令和3年度事後評価対象事業の事前整理に関する事前質問・回答

令和3年度事後評価対象事業の事前整理に関する質問事項

○資料1-2 答1の参考写真

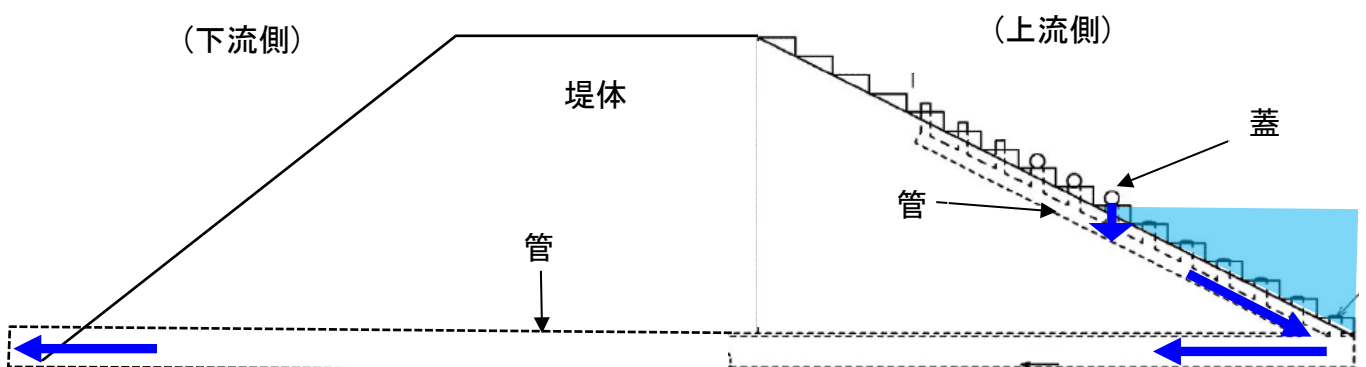
質問者	南 委員		
番号	R3-1	事業名	ため池等整備事業（ため池整備）
地区名等	手代森（弘前市）		
<p>（質問等）</p> <p>○資料1-2「事業効果の発現状況の捉え方について」の右下【事業目的の達成状況】 問1 2つ目の・で「取水（貯水位の調整）がしやすくなった」について、水位の調整は「自動（自然）」なのか、それとも「手動」なのか。</p> <p>○資料1-4「アンケート調査票」のP4【事業実施前の状況】 問2 右下の「取水施設」の説明の中で、「蓋の開閉がしづらい」と記載されているが、 第一に、「蓋」とはどの部分の事か。 第二に、どのように「開閉」していたのか。</p>			
<p>（回答：農村整備課）</p> <p>○資料1-2について 答1 整備後の水位調整は、手動（ハンドル操作）です。（別紙の参考写真のとおり）</p> <p>○資料1-4について 答2 第一 蓋とは、旧取水施設において、取水量を調整するための溝状の穴を塞ぐ板状の蓋（木製）のことです。（別紙の参考写真のとおり） 第二 溝状の取水口に管理者が直接蓋を設置または撤去することで取水量を調整しています。 （別紙の参考写真のとおり）</p>
